Vysvětlení, doplnění a změna zadávací dokumentace

č.6

Název veřejné zakázky: REKONSTRUKCE ZIMNÍHO STADIONU A SPORTHOTELU V PELHŘIMOVĚ

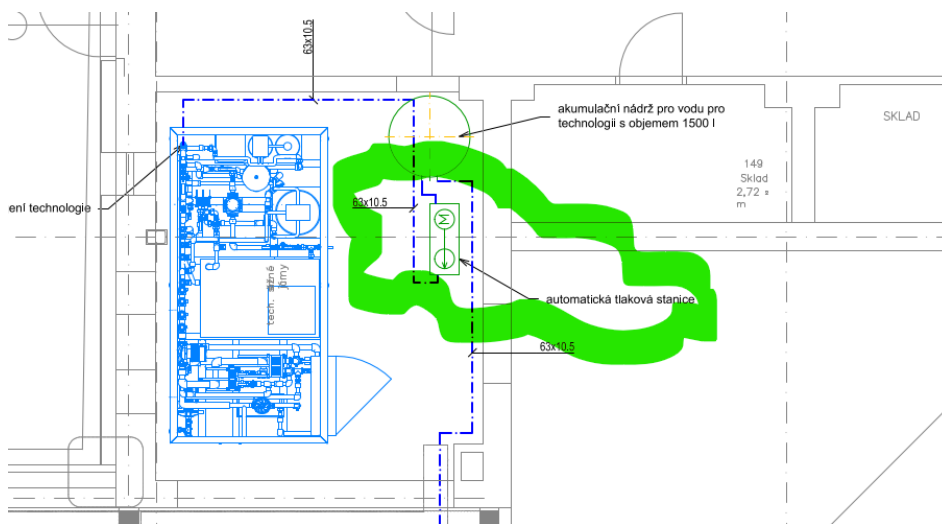
Dotaz č. 1	<p>Žádáme o doplnění specifikace či referenčního výrobku k položce č.109 v části zdravotnické v objektu Zimního stadionu. Zároveň jsme tento výrobek nenašli ani v PD a technická zpráva se o něm také nezmiňuje.</p> <table border="1"><tr><td>109</td><td>SUB</td><td>7242112R</td><td>Domovní vodárna automatická tlaková stanice s frekvenčním měničem dopravní výška 92 m průtok Q 10 m³/h</td></tr></table>	109	SUB	7242112R	Domovní vodárna automatická tlaková stanice s frekvenčním měničem dopravní výška 92 m průtok Q 10 m ³ /h
109	SUB	7242112R	Domovní vodárna automatická tlaková stanice s frekvenčním měničem dopravní výška 92 m průtok Q 10 m ³ /h		
Odpověď na dotaz	<p>Popis tlakové stanice: <i>Automatická tlaková stanice určená pro zajištění konstantního tlaku vody v rozvodech pitné nebo užitkové vody. Stanice je tvořena soustavou vertikálních vícestupňových čerpadel osazených na společném základovém rámu s kompletním hydraulickým propojením, armaturami a řídicím systémem.</i> <i>Součástí stanice je inteligentní řízení provozu pomocí frekvenčních měničů umožňující plynulou regulaci otáček jednotlivých čerpadel dle aktuální spotřeby a požadovaného tlaku v systému. Řídicí systém zajišťuje automatické střídání čerpadel, ochranu proti chodu nasucho, přetížení, přepětí a další provozní ochranné funkce.</i> <i>Technické požadavky:</i></p> <ul style="list-style-type: none">• provedení pro napájení 3×400 V / 50 Hz,• minimálně jedno provozní čerpadlo s frekvenčním měničem,• automatický provoz s udržováním konstantního výstupního tlaku,• vertikální vícestupňová odstředivá čerpadla,• konstrukční materiály vhodné pro pitnou vodu,• integrované tlakové snímače,• zpětné klapky a uzavírací armatury na každém čerpadle,• možnost komunikace a signalizace poruch,

- *nízká hlučnost a energeticky úsporný provoz.*
Stanice musí být dodána jako kompletně smontovaný a odzkoušený celek připravený k instalaci a uvedení do provozu.
Ekvivalentní řešení je přípustné při dodržení minimálně stejných technických a provozních parametrů.

Automatická tlaková stanice se nachází vedle technologie pro sněžnou jámu:
